Eindadvies

Kennemerstraatweg 436

ADVIESCOMMISSIE WONEN
Heiloo

De Wasserij

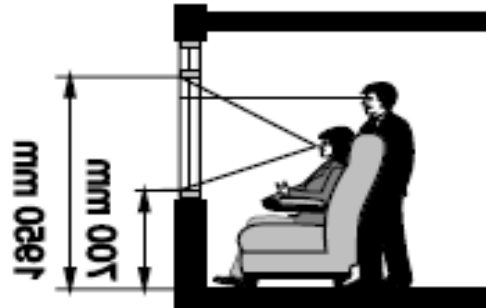
- 27.9. Kraan buiten waterstraal douche plaatsen:
- Tussen 0,90 – 1,20 m. boven vloerniveau,
 - Afstand kraan $\leftrightarrow$ glijstang hart op hart: 20 cm.
 - Hart glijstang $\leftrightarrow$ binnenwand ≥ 30 cm.

Dit advies geven wij, opdat een eventuele hulpverlener de kraan kan bedienen, zonder zelf nat te worden of over de gebruiker heen hoeft te hangen
